東海第二発電所
火災による損傷防止
(審査会合コメント回答)

平成29年10月3日
日本原子力発電株式会社

新設難燃ケーブル(安全区分Ⅰ)の火災を想定した場合の系統分離

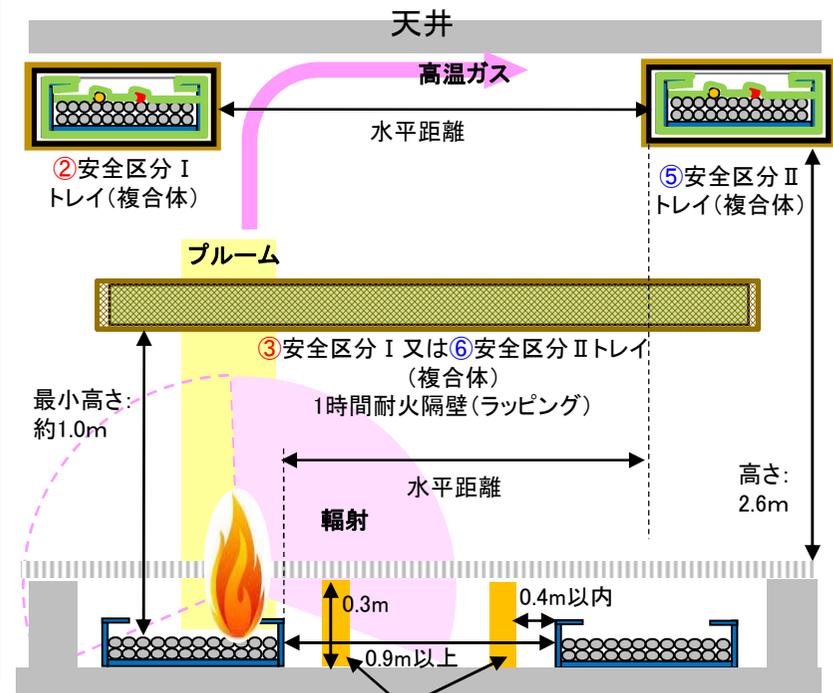
ケーブル処理室内における各離隔距離の根拠や床下ケーブルトレイの防護対策を具体的に説明すること。

◆ ケーブル処理室における異区分ケーブルトレイ間は、基準要求により以下のとおり系統分離する。

火災影響
 火災高さ: 約0.7m
 ブルーム: 高さ1.4m以内(約205℃以下)
 輻射熱: 約0.8m以内
 高温ガス: 影響なし(約54℃)

①安全区分Ⅰ新設トレイ (難燃ケーブル) 1時間耐火隔壁※2 ④安全区分Ⅱ新設トレイ (難燃ケーブル)

※2: 高さ0.3mの隔壁をトレイから0.4m以内に設置することで輻射を遮断

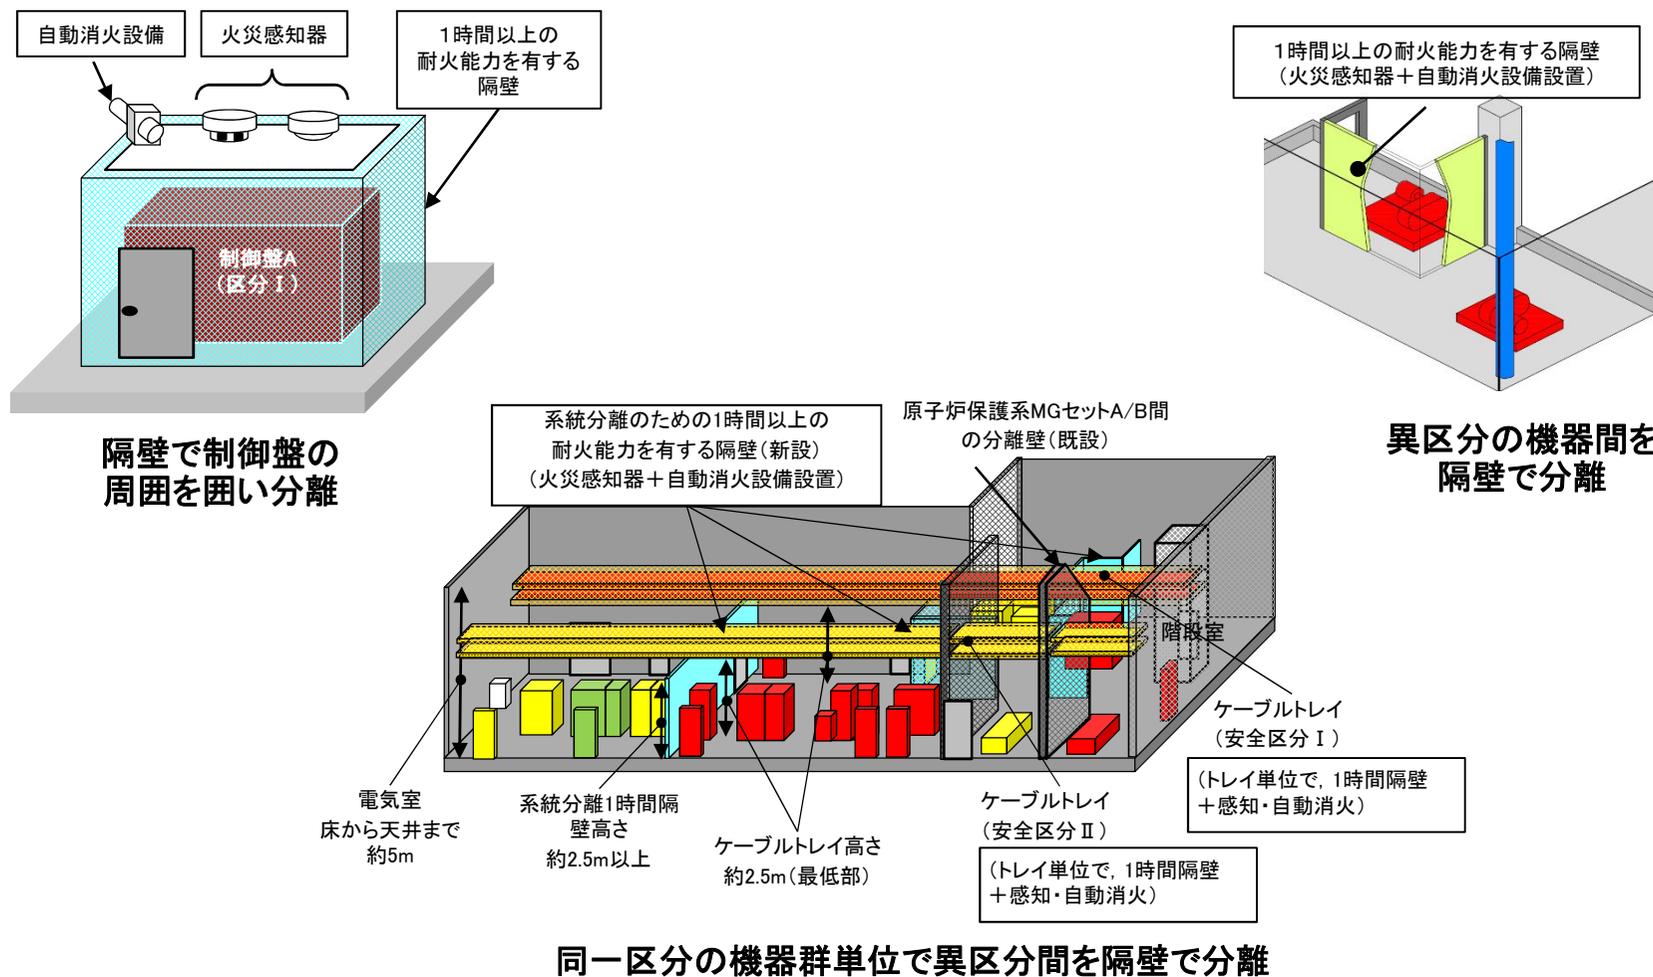
各現場における系統分離対策において、隔壁に覆われていない部分の対応について具体的に説明すること。

◆ 系統分離対策を実施する設備の耐火隔壁の設置方法に対する、開口面の影響と管理方法は以下のとおり

火災区画	設備	分離対策※1	隔壁の設置方法	開口面	影響確認※2	可燃物管理の具体例
1階電気室(充電器室)	充電器盤等	c	同一区分の機器群単位で異区分間を隔壁で分離	上部	影響なし	・隔壁近傍 ・両機器への火災影響範囲
ほう酸水注入ポンプ室	ほう酸水注入ポンプ	c	異区分の機器間を隔壁で分離	機器間以外	影響なし	同上
機械空調室	SWGR, 中央制御室換気空調機等	c	同上	機器間以外	影響なし	同上
バッテリー排気ファン室	バッテリー室排気ファン	c	同上	機器間以外	影響なし	同上
ケーブル処理室	ケーブルトレイ	c	異区分のトレイ間を隔壁で分離	新設トレイ上部	影響なし	同上
付属棟屋上	中央制御室チラーユニット等	a	異区分の機器間を隔壁で分離	機器間以外	影響なし	同上
FRVS/SGTS室	原子炉建屋ガス処理系A(B)排風機	c	同上	同上	影響なし	同上
3階通路(西)	格納容器圧力伝送器	a	全面を隔壁で覆い分離	なし	—	なし
廃棄物処理棟地下1階通路部	残留熱除去系海水系流量	a	同上	なし	—	なし

【系統分離対策cを選定した場合の可燃物の管理】

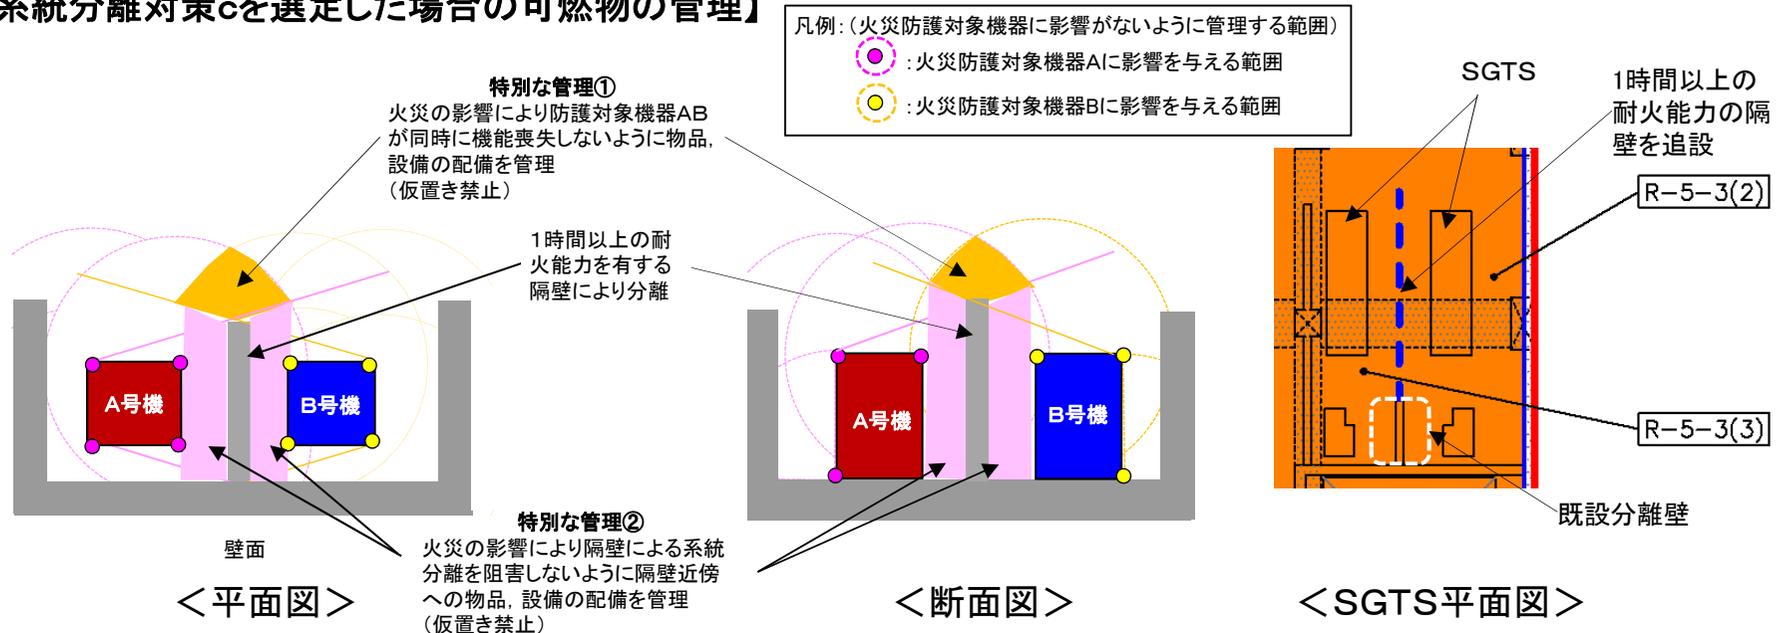
原子炉保護系M-Gセット間の既存の分離壁においても可燃物管理が必要となるか、記載すること。同様に分離壁が天井までつながっていない箇所があるか説明すること。

- ◆ 異区分の防護対象機器が耐火壁で全面を囲われておらず、周囲に仮置きした可燃物の火災を想定した場合、系統分離した両区分の機器が同時に機能を失わないように、影響範囲への可燃物となりうる設備、物品の配備の禁止を火災防護計画に記載する。
- ◆ 非常用ガス処理系A(B)排風機(SGTS)は分離壁が一部のみ設置され、天井までつながっていない。

火災防護に係る審査基準 2.3.1(2)に示されるa. (3時間以上の耐火能力を有する隔壁等), c. (1時間の耐火能力を有する隔壁等+火災感知・自動消火)のいずれかにて系統分離を実施
